MAT: Estudio de los conos de sombra, asociado al volumen teórico del proyecto inmobiliario de Fundamenta en Ñuñoa.

Santiago, 7 de noviembre de 2024

Seremi de Vivienda y Urbanismo

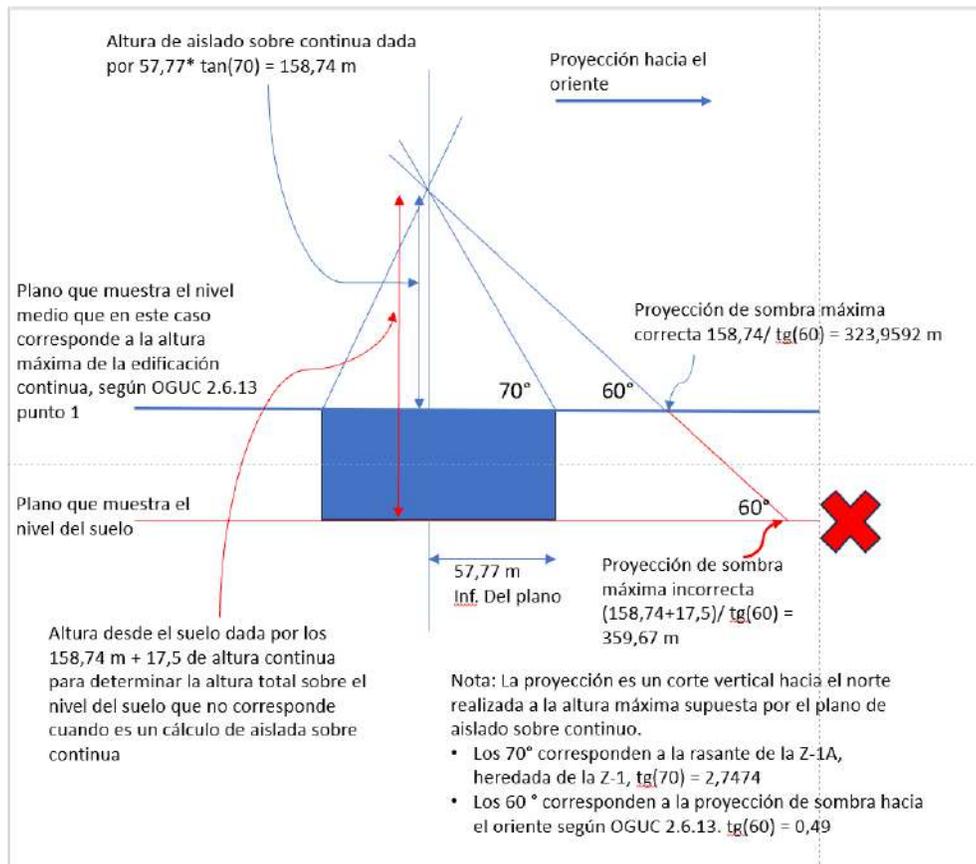
A continuación, se muestra lo que se realiza en las sombras del plano, solo un ejemplo hacia el oriente la proyección del punto 3, donde en el punto 3 indica que la altura es de 158,74, como se aprecia en el siguiente recorte:

La proyección de ese punto en su sombra hacia el oriente es la siguiente:

DISTANCIA 3 - 3' = 359,67 m
 $57,77 \times 2,7474 = 158,74 + 17,50 = 176,24 : 0,49 = 359,67m$

Los cálculos que aparecen son los siguientes, primero calcula la distancia de la base de la pirámide hasta la base del punto 3 sobre el plano de la continuidad, cifra que aproximadamente es de 57,77 metros, como la rasante es de 70° y la pirámide la construye desde el límite de la continuidad, calcula la tangente de 70° que es 2,7474 y la multiplica por el cateto para sacar la altura, lo que le da 158,74 m, si la sombra la proyectara correctamente esos 158,74 m deberían ser la altura que debería usar para proyectar sobre el plano de la continuidad. Pero no lo hace así, sino que le suma los 17,50 m de altura de continuidad y así aumenta la altura a proyectar, ya no sobre el plano de continuidad, sino sobre el suelo, que no es lo correcto. La altura incorrecta a proyectar da 176,24 m, los cuales los divide por 0,49 que es lo que establece la OGUC hacia el oriente, correspondiente a la tangente de 26°, y eso genera una sombra larga cuyo máximo es 359,67 m, casi 3 cuadras de sombra.

Así ocurre con todos estos cálculos. Quedando demostrado que no se está proyectando sobre la altura máxima de la edificación continua, sino a nivel del suelo que no es el caso.
